## ELEKTRISCHE INSTALLATIES OP LAAGSPANNING EN OP ZEER LAGE SPANNING (Boek 1 - KB 08/09/2019)

Plaats controle:	Lindendreef 6, 8630 VEURNE		
EAN-code installatie:	/		
Tarief teller(s):	Dag	Private HS-cabine:	Neen
Nummer teller(s):	5504888	DNB:	Fluvius
Index teller(s):	42831	Type lokaal:	Halfopen woning
Type installatie	Wooneenheid

Overeenkomstig de voorschriften van Boek 1 – Installaties op laagspanning en op zeer lage spanning – Interne procedure QPRO/ELE/001			
Type controle:	Controlebezoek verkoop oude huishoudelijke installatie (8.4.2)		
Datum uitvoering:	<input checked="" type="checkbox"/> Vóór 01/10/1981	<input type="checkbox"/> Na 01/10/1981 en vóór 01/06/2020	<input type="checkbox"/> Na 01/06/2020
Nota's:	Zie rubriek "VASTSTELLINGEN - Opmerkingen"		
Afwijkingen (Deel 8):	Toegepast		
Herkeuring op verslag:	/

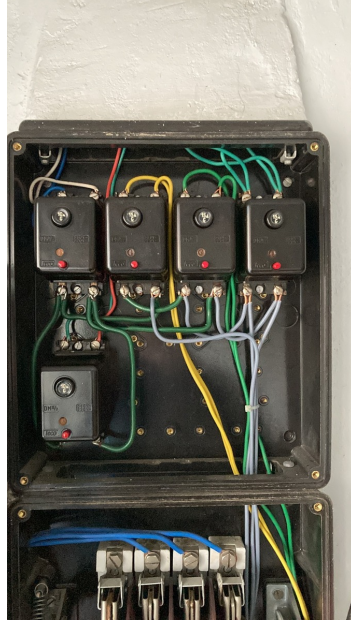
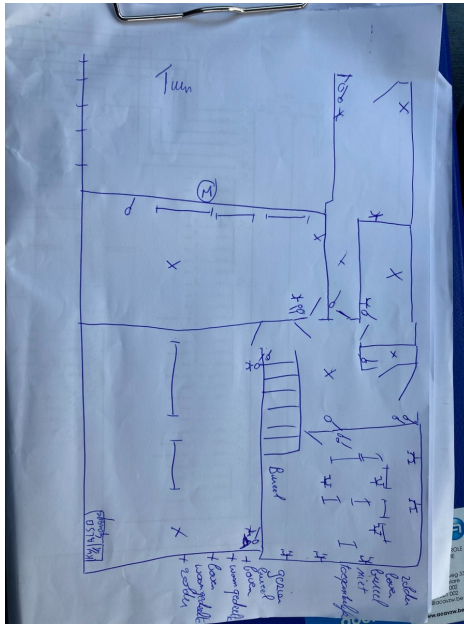
- 4.07. - De genaakbare, naakte delen onder spanning in het schakel- en verdeelbord zijn onvoldoende afgeschermd. (Boek 1, Onderafdeling 4.2.2.3./5.3.5.1. (a))  
Uitleg: zie foto's

- 4.08. - De niet-gebruikte invoeropeningen van het schakel- en verdeelbord (kabelinvoeren, afschermplaat,...) moeten degelijk afgedicht worden. (Boek 1, Onderafdeling 4.2.2.3./5.3.5.1. (a))  
Uitleg: zie foto's

- 4.10 - De identificatie van de bedienings-, beschermings- en scheidingsinrichtingen, alsook van de aansluitklemmen van de stroombanen, wordt niet uitgevoerd door goed zichtbare en onuitwisbare individuele markeringen. (Boek 1, Onderafdeling 3.1.3.1.)  
Uitleg: zie foto's

- 4.10A. - De identificatie van de schakel- en verdeelborden door middel van individuele markeringen is niet aanwezig (tenzij iedere mogelijkheid tot vergissen uitgesloten is). (Boek 1, Onderafdeling 3.1.3.3. (a))  
Uitleg: zie foto's

- 4.10B. - De aanduiding van de voedingsspanning op elk schakel- en verdeelbord is niet aanwezig. (Boek 1, Onderafdeling 3.1.3.3. (a))  
Uitleg: zie foto's
